発電用原子力設備規格 材料規格（2020年版） JSME S NJ1-2020

技術評価に関する検討チーム会合における
日本機械学会への説明依頼事項に対する回答

2023年10月2日

(一社)日本機械学会 発電用設備規格委員会
原子力専門委員会 材料分科会

第3回検討チーム会合 資料3-2

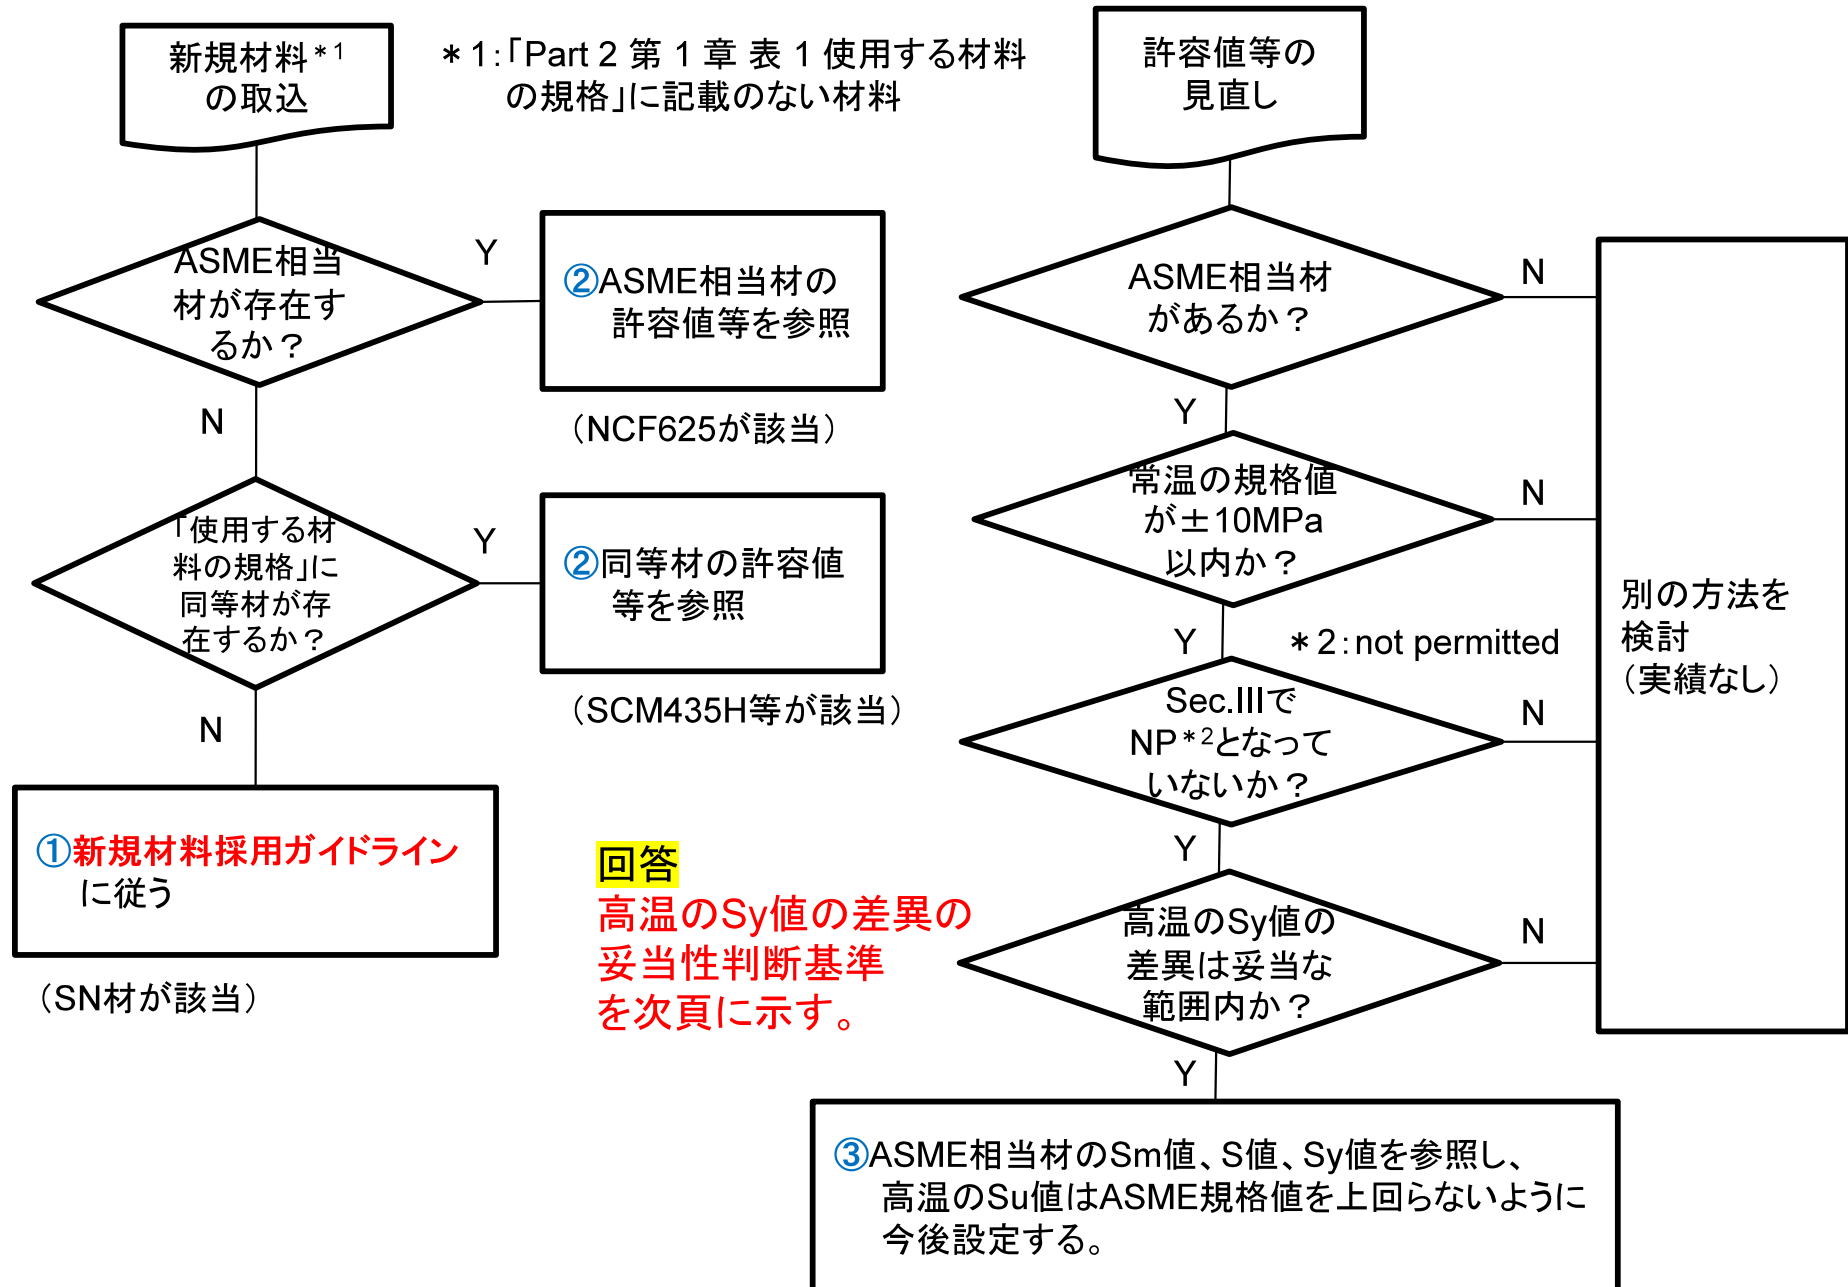
- ① 第3回検討チーム会合 資料3-2には設計係数3.5に基づく新規材料採用ガイドラインへの流れのみが示され、設計係数4については示されていない。解説-8ではASME相当材が同定されなかった材料についてはS値の設計係数は4とすると記載されており、矛盾しているのではないか。
- ② フロー中の「使用する材料の規格に同等材が存在するかについて」について具体的な判断項目や基準があるか、ある場合はその内容について示してください。また、判断項目等がない場合はどのようにしているのか、説明して下さい。

図 ASME規格相当材同定フロー(2012年版制定時)

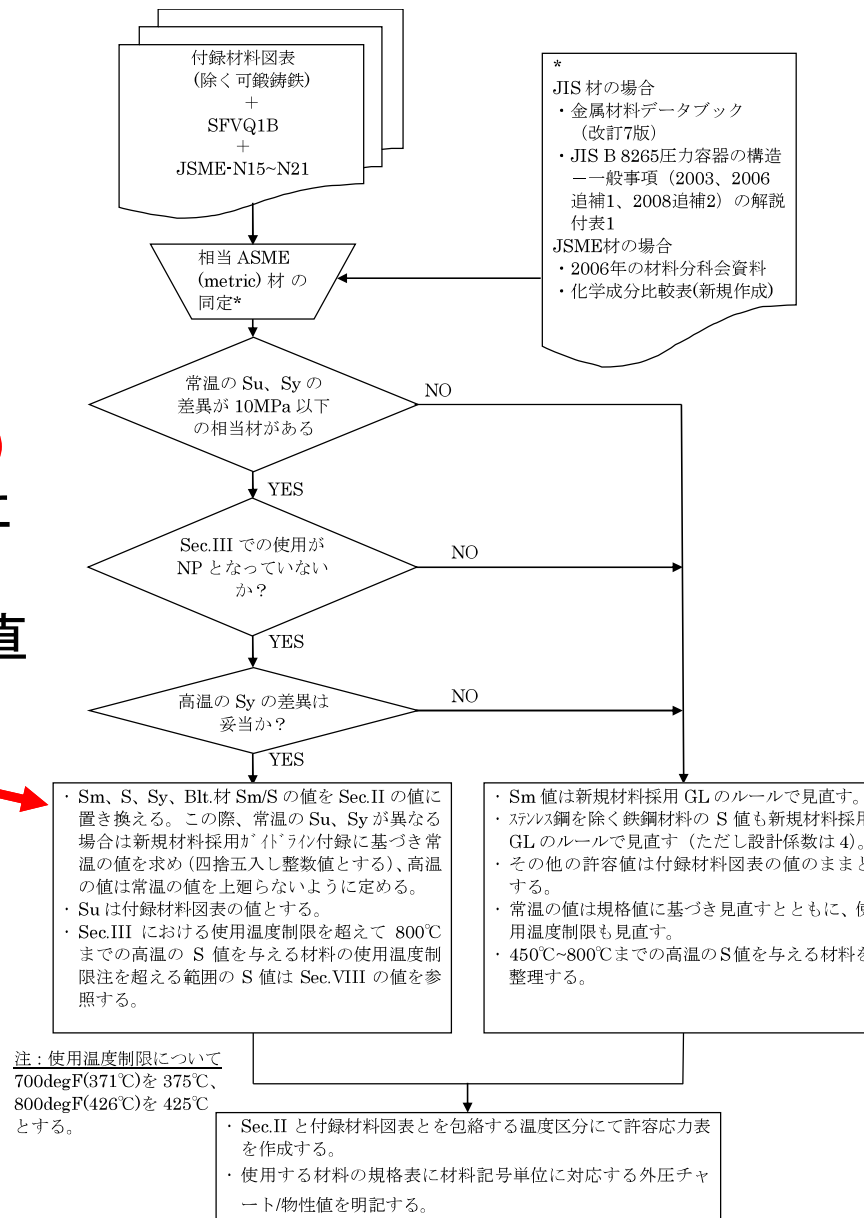
- ① 第3回検討チーム会合 資料3-2には設計係数3.5に基づく新規材料採用ガイドラインへの流れのみが示され、設計係数4については示されていない。解説-8ではASME相当材が同定されなかった材料についてはS値の設計係数は4とすると記載されており、矛盾しているのではないか。

- ASME規格相当材同定フロー(2012年版制定時)をあらためて次シートに示す。
- 2012年版制定時にはASME規格相当材が同定された場合にはS値の設計係数を3.5に見直し、同定されなかった場合には付録材料図表の値のまま(設計係数4)としている。

補足説明(今回追記)
Sの値をSec.IIの値に置き換えるということ
は設計係数3.5に見直すということ。
